Asunto: Radicación: 13-114754- -6
 Trámite: 3
 Evento: 1
 Actuación: 519
 Oficio: 3950
 Folios: 9

Como resultado del examen de fondo realizado, con fundamento en el Artículo 45 de la Decisión 486 de la Comisión de la Comunidad Andina, se comunica:

Título de la solicitud: “Paneles con Tabelones de Arcilla Calcinada Postensados con Acero” (modificado en la página 2 del radicado N° 13-114754-00002-0000).

A continuación se presenta un ejemplo de los dibujos para una solicitud de patente:

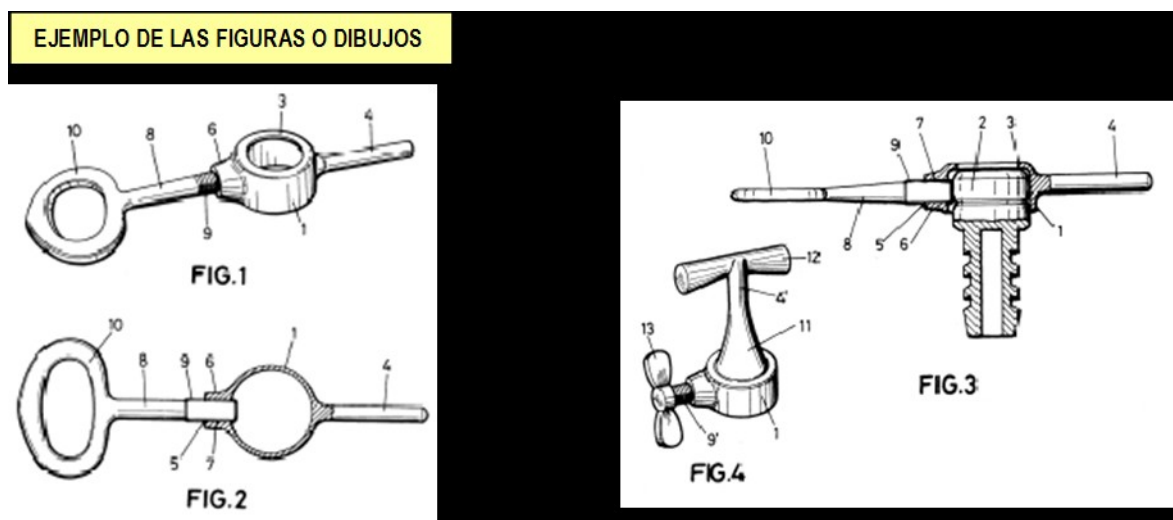
- Los números de referencia de los dibujos 2 a 4, no diferencian ni sugieren correctamente los componentes estructurales del panel. Se sugiere corregir dicha inconsistencia basándose en el siguiente ejemplo:
